Arkivsak: 2021/221-50

Saksframlegg

Privat reguleringsplanforslag - Detaljregulering for Bergomsvegen 17 - Nilsbue – sluttbehandling

Fasade mot Bøvre. Frå Nordplan sitt skisseprosjekt.

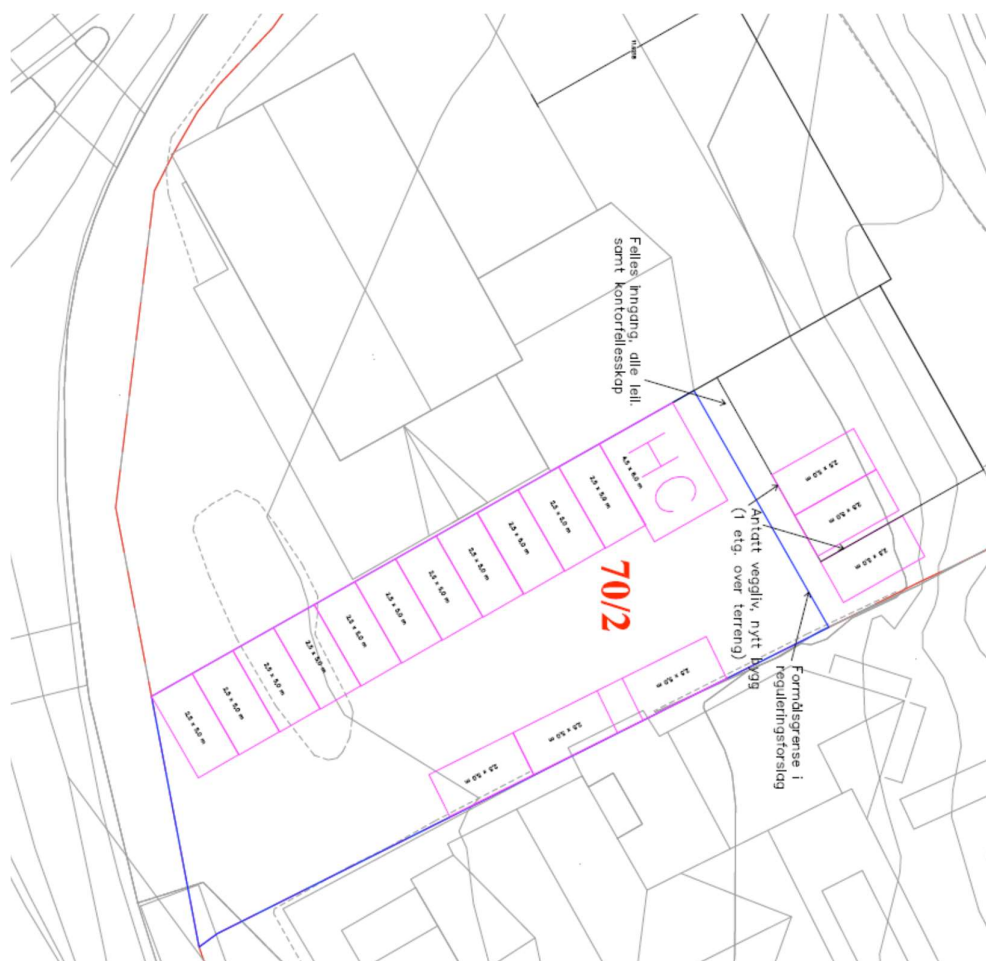
Fylkeskommunen trekker på bakgrunn av dette sin innsigelse til plan for Bergomsvegen 17 – Nilsbue på grunn av utbedringer av planen med redusert høyde, åpen siktlinje mot stavkirken. Fasaden har blitt dempet, og den øvrige bygningen er forsøkt tilpasset omgivelsene på en bedre måte enn det som ble presentert i det første forslaget. Volumet på bygningen er fortsatt stort, men det er gjort tilpassinger for å begrense uttrykket mot kirken. Det ville vært bedre om tilbygget på venstre side (sett fra kirka) hadde blitt redusert ytterligere for å åpne linjene bakover mot veien og husene bak. Fjernvirkningen mot stavkirken er redusert gjennom de grepene som er gjort med fasaden i forhold til det første forslaget som ble sendt inn. Høyden er noe redusert og de sammenhengende vindusflatene er erstattet med oppstykkede og inntrukne vinduer med veranda foran.

Før 2. gongs høyring vart planframlegget omarbeidd for å redusere fjernverknad mot Lom stavkyrkje, for å imøtekome motsegn frå Innlandet fylkeskommune. Samanlikna med det opprinnelege planforslaget vart maksimal byggehøgde for nybygget mot Bøvre redusert med 1,5 m til kote 384,5, dvs. om lag 1,5 m under mønehøgda på sjølve Nilsbue i dag.

Vidare vart det før 2. gongs høyring innført 4 m byggegrense mot naboeigedomen Nordal. Saman med redusert byggehøgde og krav i planføresegnene om avtrappa og oppdelte fasadar og glasflater mot Bøvre vil dette medføre at bygningen framstår vesentleg mindre dominerande enn i det første planforslaget. Kommunedirektøren si vurdering er at planen no ivaretek omsynet til Lom stavkyrkje som kulturminne på ein god måte, jamfør også uttale frå fylkeskommunen til 2. gongs høyring.
